Aree Protette
Appennino Piemontese

ALLEGATO TECNICO

Oggetto: realizzazione di variante al tracciato secondario di accesso a Casc. Cerruti in prossimità di Casc. Ceresa, in loc. Capanne di Marcarolo, Comune di Bosio (AL). Istanza formulata dal Sig. Corrado Torazza per conto della proprietaria Silvagricola Sas, prot. n.1228 del 29.08.2017.

Evidenziata in rosso la variante in progetto

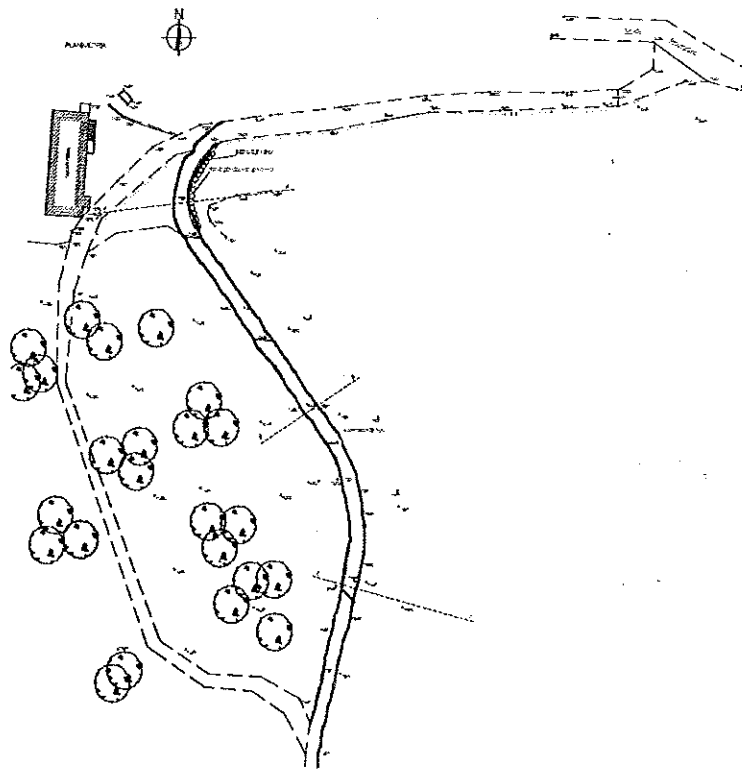
E' stato quindi risalito in direzione opposta il terreno aperto lungo il percorso ipotizzato in progetto, constatandone l'andamento e la presenza di esemplari arborei (alcuni fruttiferi e un vecchio castagno morto, evidenziati nell'immagine che segue) meritevoli di essere preservati.

- il tracciato dovrà svilupparsi in modo da evitare il taglio dei tre esemplari arborei evidenziati nell'immagine satellitare e facilmente individuabili sul terreno (da sud verso nord: *Sambucus nigra*, *Malus sylvestris*, *Castanea sativa* non più vitale e di grosso diametro), di grandi dimensioni e meritevoli di essere preservati;
- la barriera di protezione a valle del tratto iniziale della variante andrà realizzata in legno (preferibilmente secondo la tipologia a croce di S.Andrea);
- Il tratto di tracciato da dismettere che corre in trincea andrà ripristinato in modo da evitare che il suo abbandono lo trasformi in un impluvio, mediante opportuni riempimenti, opere trasversali ed eventuale piantumazione, in modo da favorire la ricostruzione di un soprassuolo boschivo.

*Stralcio Tav. n.1 – Vincoli e destinazioni d'uso -sc. 1:10.000
(evidenziato con cerchio rosso l'areale oggetto di intervento)*

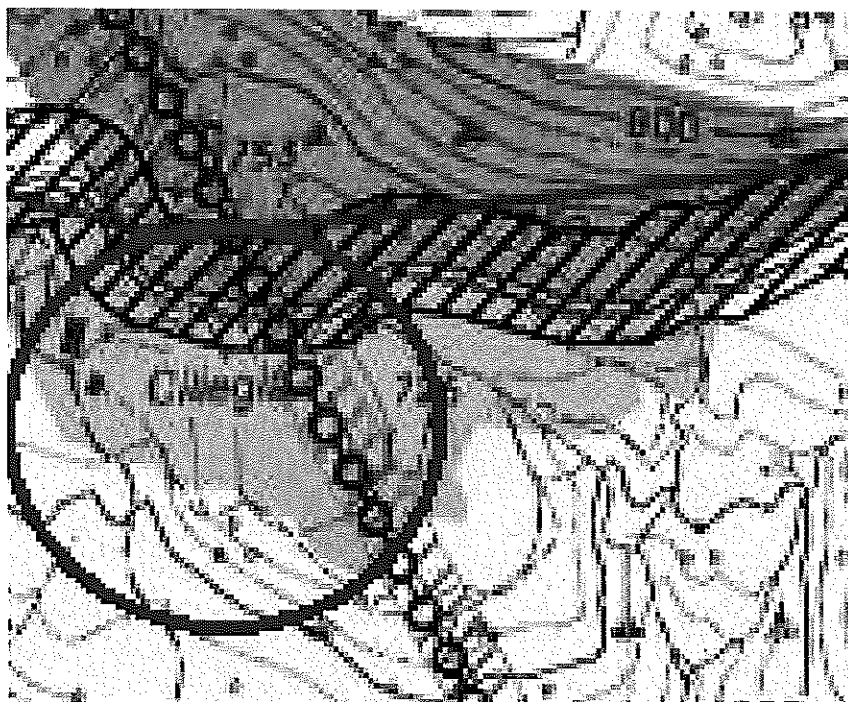
L'areale oggetto di intervento ricade, a norma del vigente Piano d'Area (Variante approvata con D.C.R. n. 307-52921 il 10.12.2009), in "Aree di potenziale sviluppo di attività a carattere agro-silvo-pastorale e zootecnico – Aree a bosco a funzione produttiva" e in "Aree di potenziale sviluppo di attività a carattere agro-silvo-pastorale e zootecnico – Aree a prato e prato-pascolo", rispettivamente in verde chiaro e verde scuro nello stralcio cartografico sotto riportato. La sua pozione settentrionale risulta inoltre interessata dalla fascia di pertinenza della S.P.165. Risulta normato dall'Art. 26 e dall'Art. 40 ("Viabilità") delle Norme Tecniche di Attuazione (NTA); tipologie e le modalità di intervento previste sono inoltre regolate dall'Art. 34 ("Interventi di rinaturalizzazione ed elementi costruiti del paesaggio").
